改善箇所説明図

基準不適合発生箇所

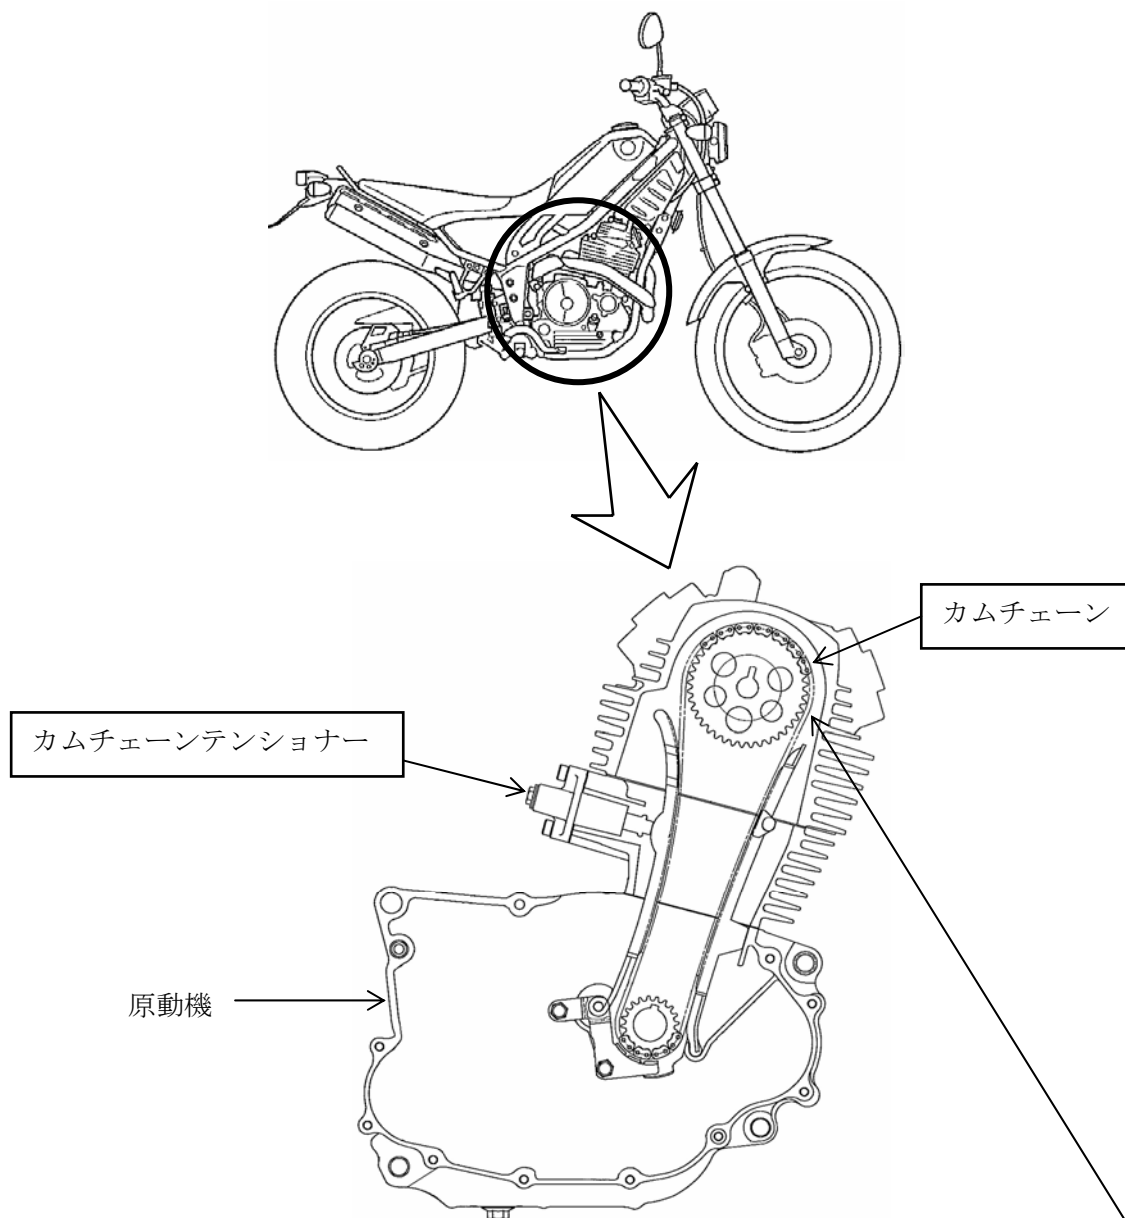
原動機において、カムシャフト駆動用のカムチェーンの強度が不足しているため、早期にカムチェーンが伸びることがある。そのため、そのまま使用を続けると、カムチェーンテンショナー内部のスプリングがカムチェーンの振れに共振して折損し、最悪の場合、カムチェーンが外れ、エンジンが停止して再始動できなくなるおそれがある。

改善の内容： 全車両、カムチェーンを対策品と交換すると共にカムチェーンテンショナーを新品と交換する。

識別：車両左側サイドスタンドブラケット付近に白ペイントを塗布する。
